कार्यालय अधिशासी अभियन्ता
निर्माण खण्ड, लो0नि0वि0, कपकोट

पत्रांक 1566 / 1सी०

जनपद बागेश्वर के जिला पंचायत क्षेत्र खुनौली के एस0सी0एस0पी0 में चयनित ग्राम ग्वातोली में करीमपुर से एस0सी0एस0पी0 में ही चयनित ग्राम मउडियार तक मोटर मार्ग की स्वीकृति तथा स्वतंत्रता संग्राम सेनानी श्री रामदत्त जोशी के गाँव को बनलेख मोटर मार्ग प्रस्ताव संख्या (15675/2015)

Online EDS dated 28-06-2016

जीयोरफ़रेन्स मैप – जनपद बागेश्वर के जिला पंचायत क्षेत्र खुनौली के एस.सी.एस.पी. में चयनित ग्राम
वातोली में करीमपुर से एस.सी.एस.पी. में ही चयनित ग्राम मछड़ियार तक मोटर मार्ग की स्वीकृति तथा
स्वतंत्रता संग्राम सेनानी श्री राम दत्त जोशी के गांव को बनलेख मोटर मार्ग में मिलाने का कार्य

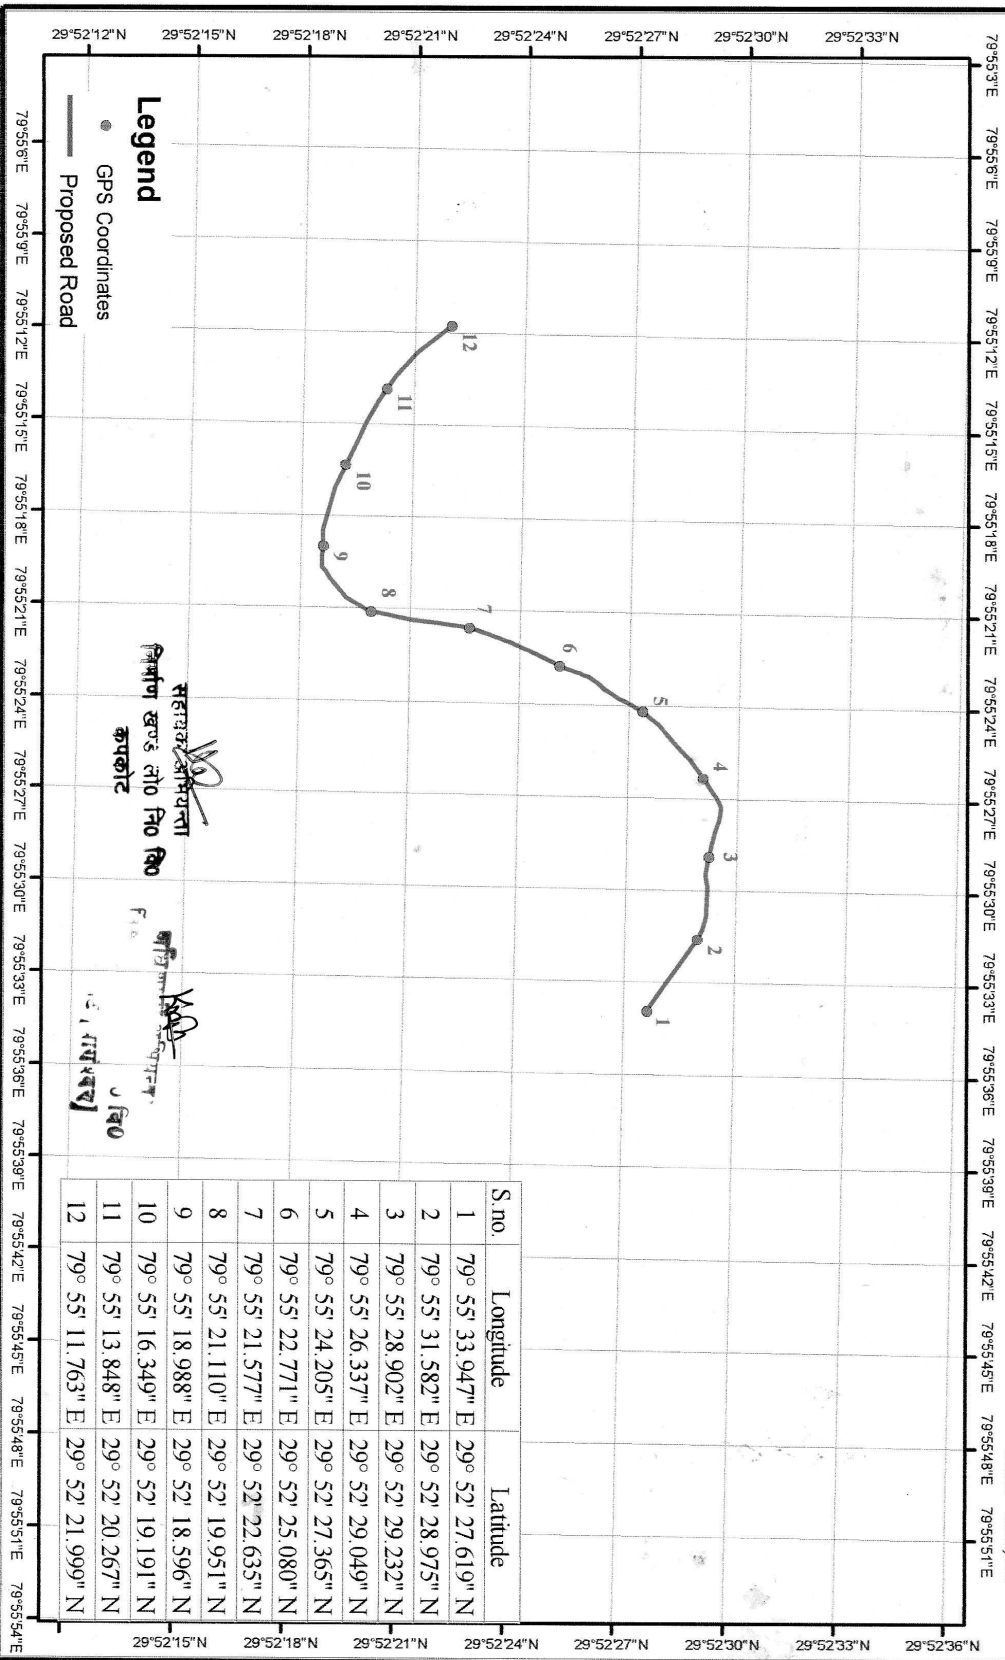
4	Soft copy of the geo-referenced map showing the forest land proposed for diversion is submitted in Google Earth Map (Kml file) which does not serve the useful purpose. Soft copy of the geo referenced map is required to be submitted in Shapefile (.shp file) showing geo-coordinates i.e. latitudes and longitudes at regular interval of 200 m to 300 m including all turning points (curves) along the alignment of the road to be prepared through GIS software	The Revised new GIS software generated geo referenced digital map showing geo coordinates to the exact scale of the proposed road at 200-300m including all turns are uploaded in (part-I C).
5	The scanned copy of the geo-referenced digital map has been submitted in google earth wherein, the geo-coordinates of 2 points only are shown which does not serve the purpose. Therefore, the scanned copy of the GIS software generated map prepared by using GPS i.e. the geo-referenced digital map showing geo-coordinates at regular interval of 200 m to 300 m including all turning points (curves) along the alignment of the road is required to be submitted.	The Revised new GIS software generated geo referenced digital map showing geo coordinates to the exact scale of the proposed road at 200-300m including all turns are uploaded in (part-I C).

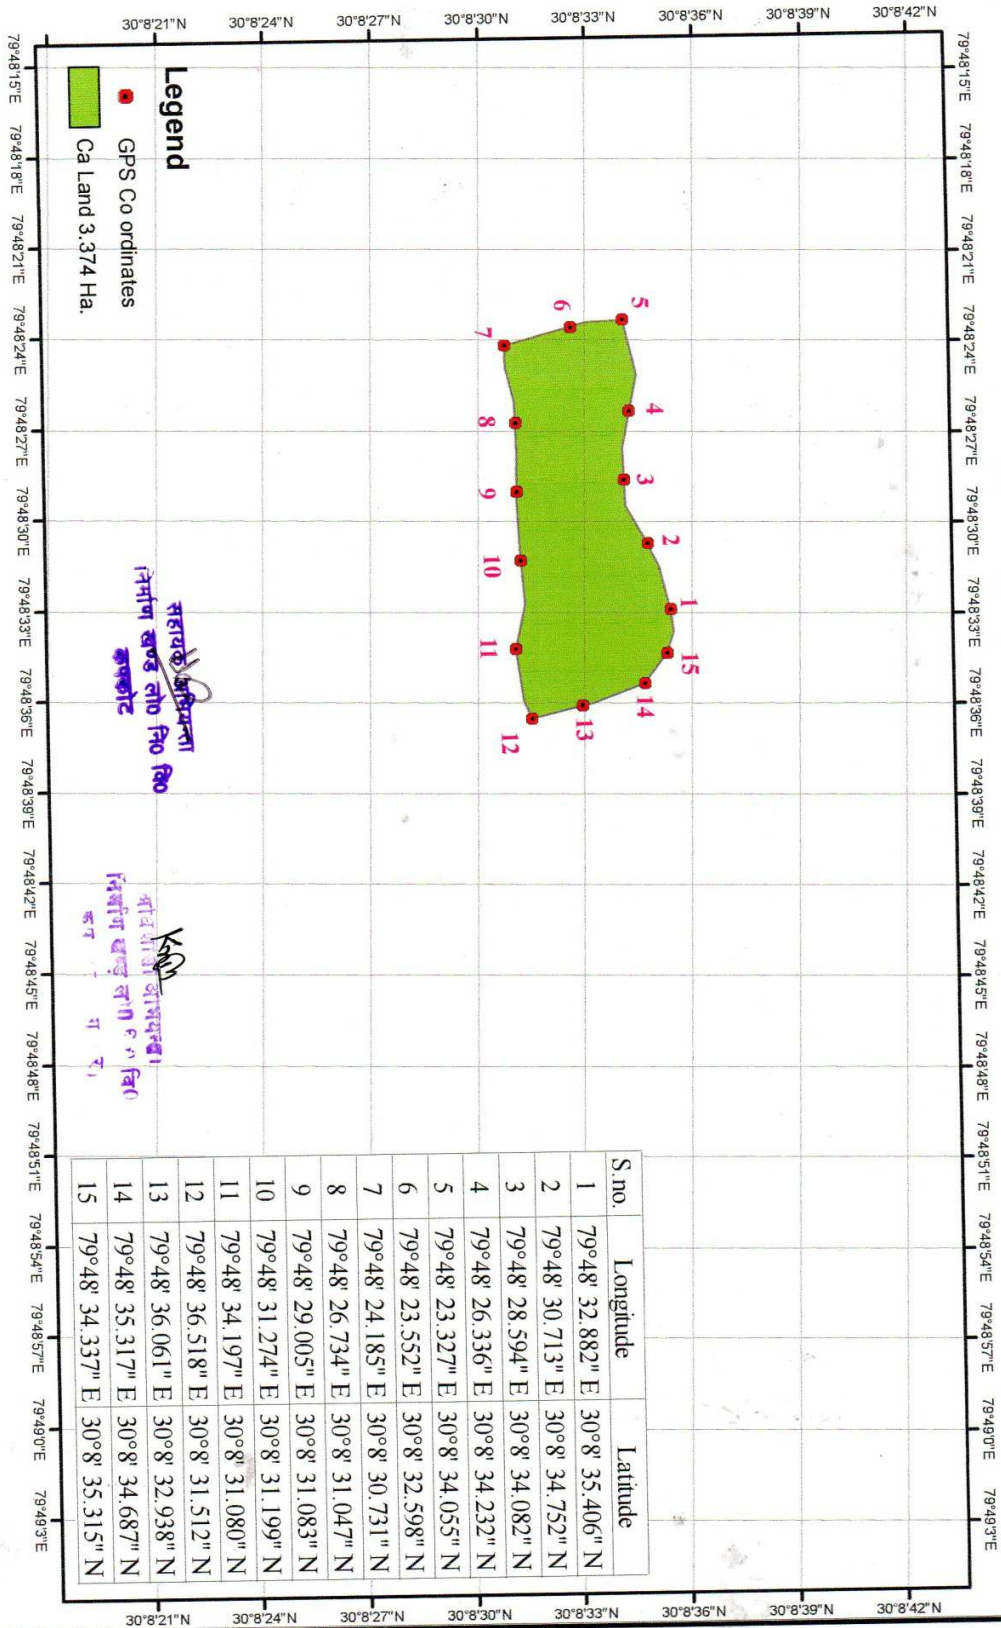
9	Scanned copy of the geo-referenced map showing the area proposed for CA is submitted in google earth map showing geo-coordinates at 4 points only which does not cover all the corner points along the periphery of proposed CA area. GIS software generated scanned copy of the geo-referenced map showing geocoordinates at all the corner points along the periphery of the polygon may be submitted.	क्षतिपूरक वृक्षारोपण का मैप पुनः सही कर पार्ट-1 में आनलाइन अपलोड कर दिया गया है।
